Dotyczy: obsługi komunikacyjnej projektowanego budynku mieszkalnego wielorodzinnego z usługami w parterze na działkach nr 31, 33/1, 33/2, 18/5, AM-17, obręb Brochów przy ul. Afgańskiej we Wrocławiu.

DECYZJA 1068/2016

PROTOKÓŁ Nr ZKK17.TZ.6630.1345.2016
Z NARADY KOORDYNACYJNEJ
w zakresie uzgodnienia dokumentacji projektowej

Charakterystyka: **Projekt sieci kanalizacji deszczowej, kanalizacji sanitranej wraz z przyłączami, przyłącza wody oraz oświetlenia terenu ulica Afgańska dz. nr 18/5,31,33/2 ,8/2,22 Obręb Brochów AM-17 we Wrocławiu**

Załącznik do Decyzji nr 1063/16
Z dnia 28.07.2016 r.

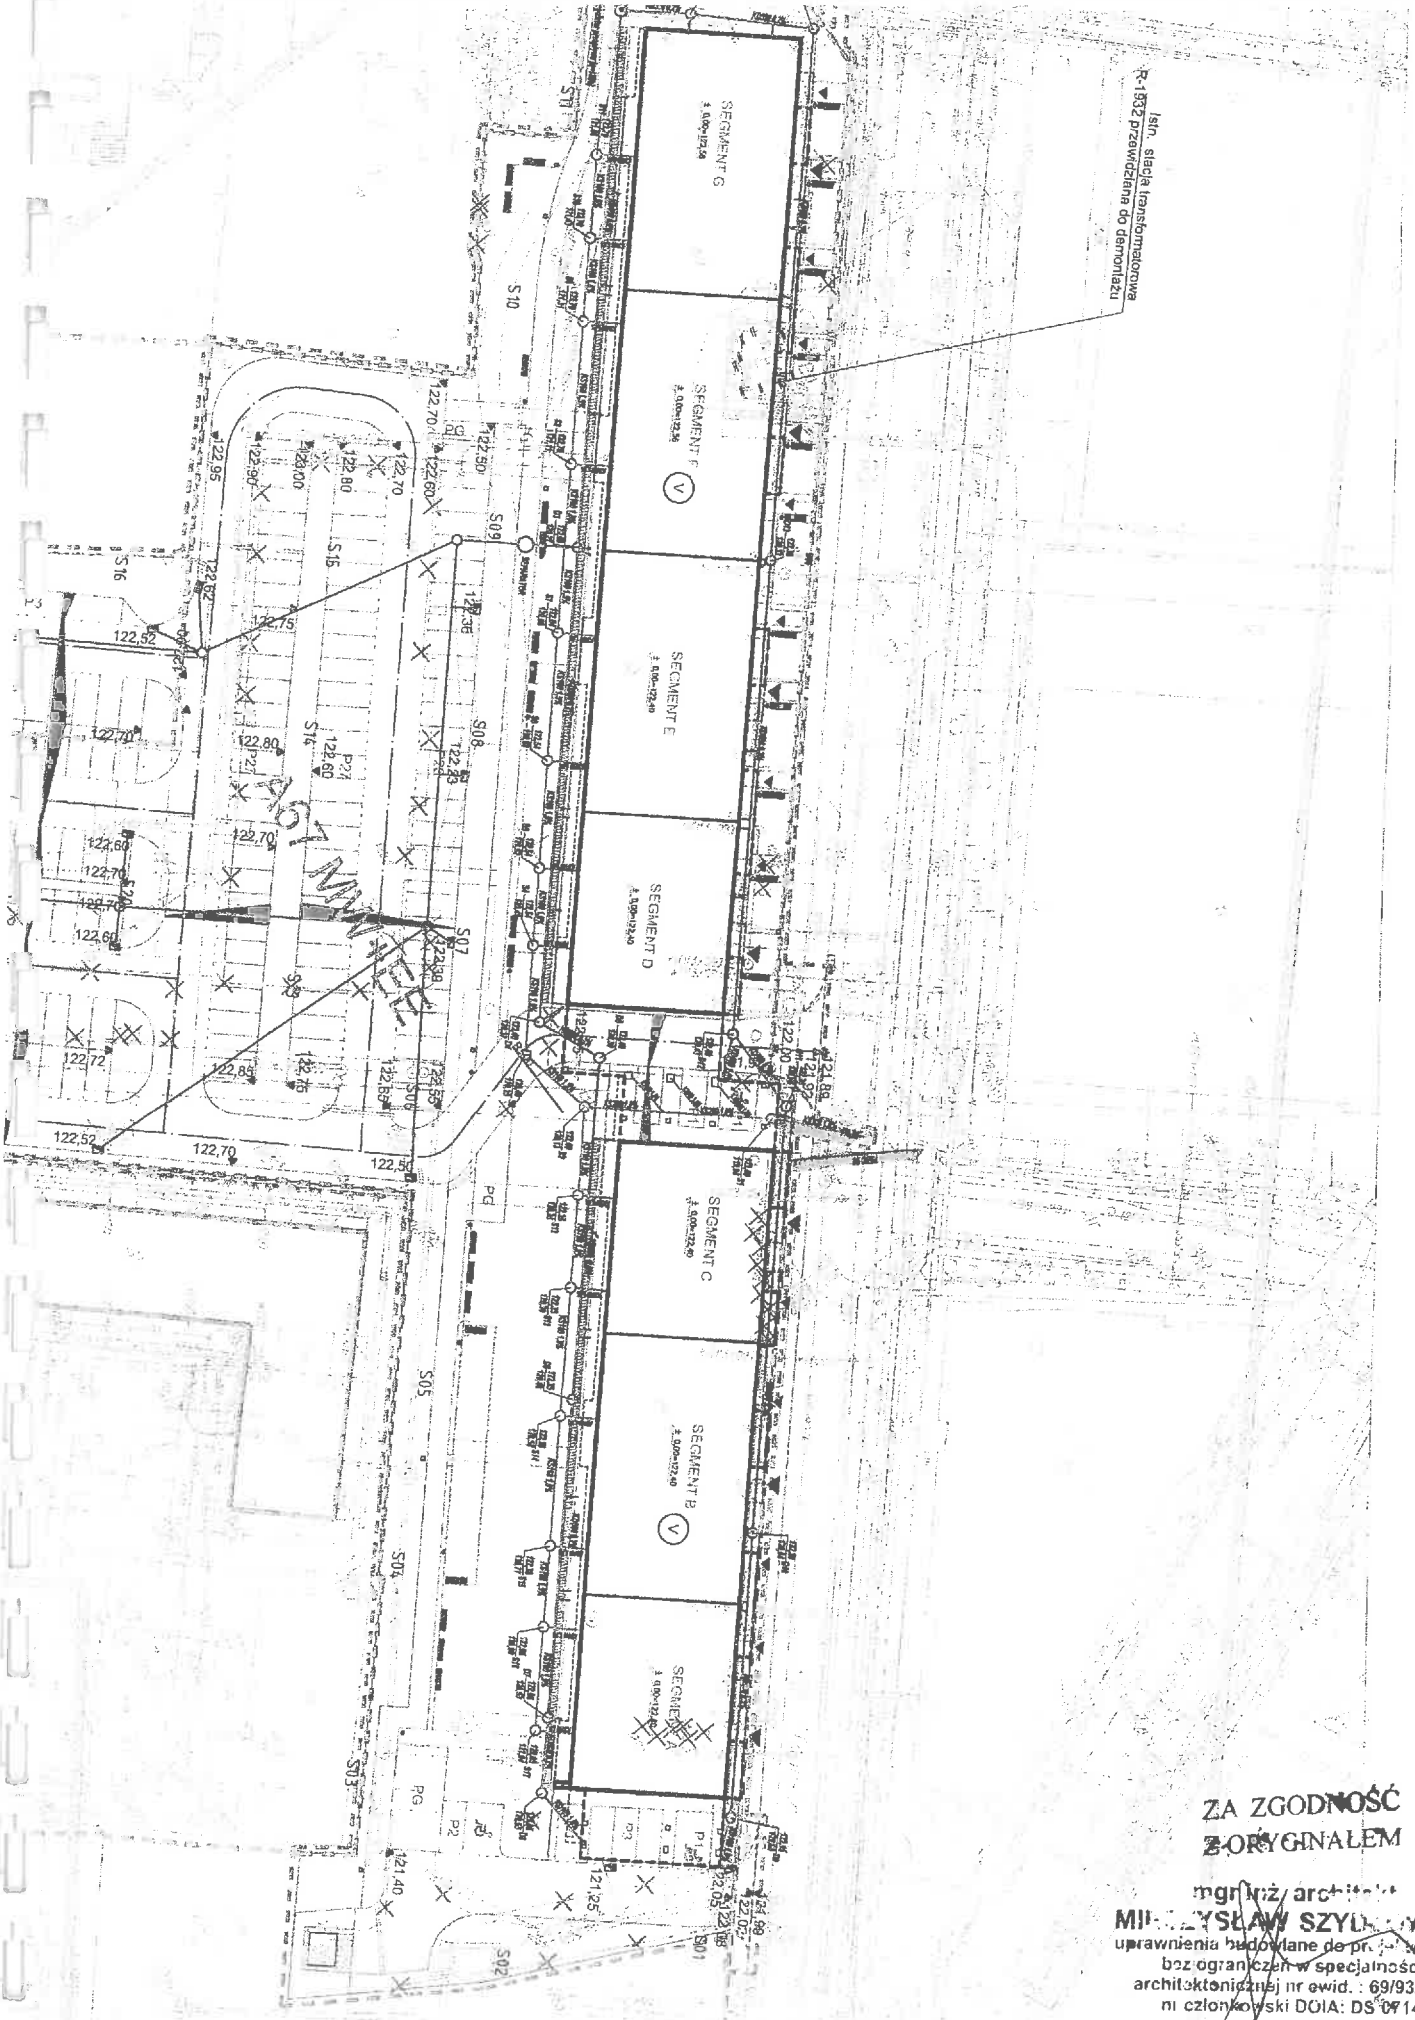
ZLIKWIDOWANO:
- BUNYNEK NR 2
- GARAŻ PODZIEMNY
- ZJAZDY DO GARAŻU PODZIEMNEGO

PRZEPROJEKTOWANO:
- MIEJSCA POSTOJOWE
- LOKALIZACJĘ MIEJSC NA ODPADKI STAŁE
- KOMUNIKACJĘ PIESZĄ
- WEWNĘTRZNĄ KOMUNIKACJĘ KOŁOWĄ

NR UZG. 2576/2016 DATA 28.07.2016.
ZARZĄD DRÓG I UTRZYMANIA MIASTA
UL. DŁUGA 49 53-633 WROCŁAW tel. 3559076
Uzgadnia ~~nie uzgadnia lokalizację, koncepcję~~ projekt budowy - ~~przebudowy drogi, zjazdu na plac budowy~~ sieci wod.-kan. i kanalizacji deszczowej ul. Afgańskiej (dz. nr 8/2, AM-17, obr. Brochów) we Wrocławiu dla budynku mieszkalnego wielorodzinnego przy ul. Afgańskiej we Wrocławiu.
INTEGRALNĄ CZĘŚCIĄ NINIEJSZEGO UZGODNIENIA SĄ WARUNKI ZAWARTE W ZAŁĄCZNIKU DO UZGODNIENIA NR ——— Z DNIA ———
WARUNKI NIE SĄ WYDAWANE W PRZYPADKU BRAKU UZGODNIENIA
